## Enquête publique unique

## Avis d'expert

## Complément et recherche de solutions

- une demande de permis de construire déposé  
centrale solaire thermique au sol à Llo

Figure1 (ci-dessus) Emprise au sdu projet de centrale thermodynamique à Llo, selon document DREAL LR.

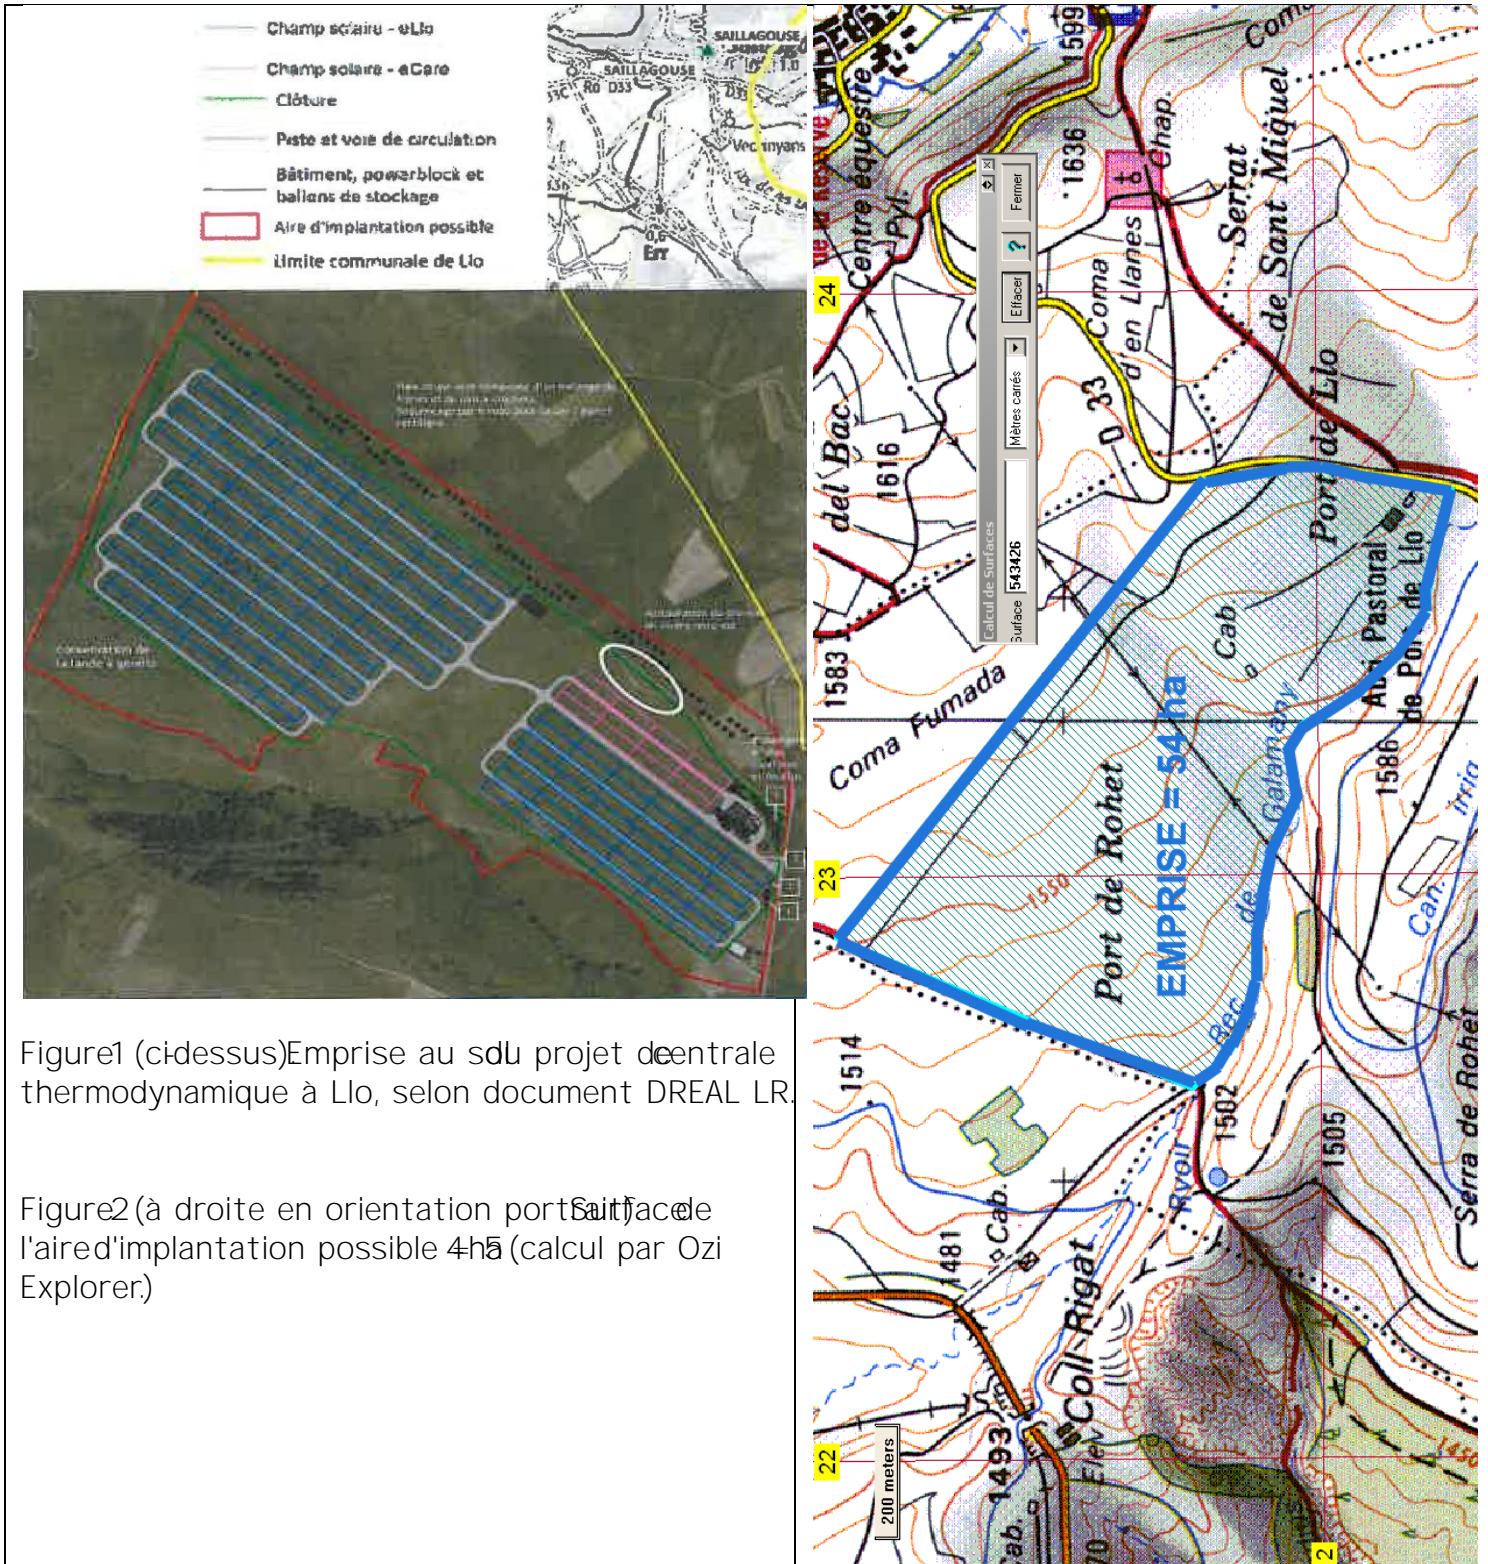
Le document de la DREAL mentionne une emprise au sol de 33 ha (fig. 1). Pourtant, la figure annexée indique un périmètre d'installation possible de 54 ha (fig. 2), soit une emprise 164% plus élevée que le document interprété par la DREAL LR. Ce point mérite une vérification.

**Figure 6. Exemples d'implantations alternatives, en position périphérique par rapport à la zone de pâturages d'altitude à haute valeur biologique.** En bleu : situation initiale du projet, avec un impact biologique élevé. En rouge : situations alternatives avec un impact biologique faible.

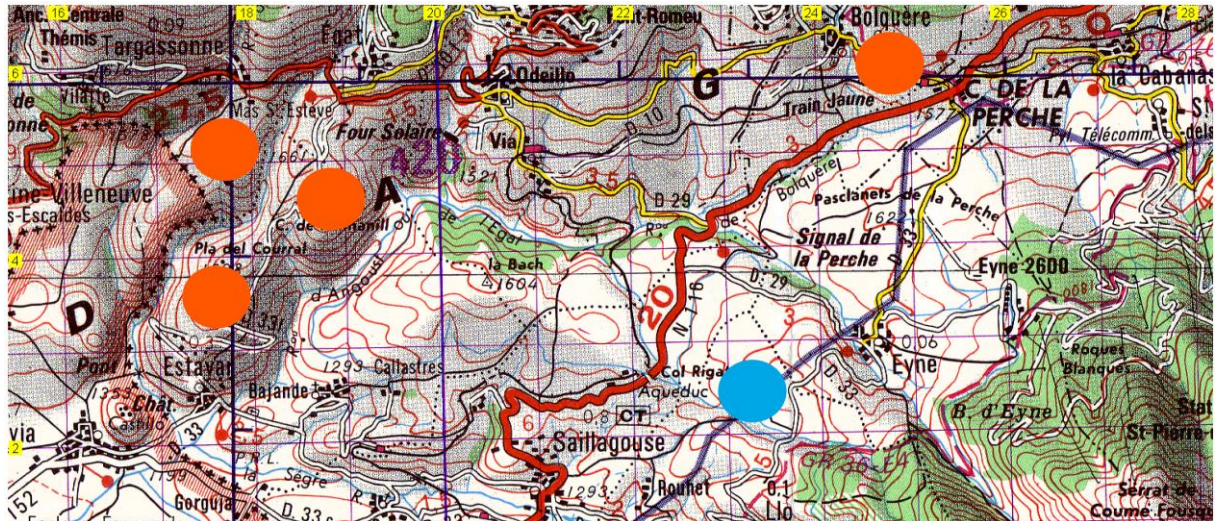
b) Emplacement central du projet. Au cas où l'emprise au sol (54 ha) ne pourrait être diminuée sans porter atteinte à l'intérêt technologique du projet, son emplacement pourrait être envisagé dans une zone moins dommageable pour la faune et la flore. Ceci pourrait diminuer considérablement son impact en évitant la fragmentation de l'aire. L'idée serait alors d'installer le développement à l'extrême ouest du plateau (par exemple au Pla del Corral à Estavar ou au Palmanill à Targassonne), ou encore à l'extrême est de la zone (par exemple dans la zone entre le Col de la Perche et le village de Bolquère) (fig. 6).
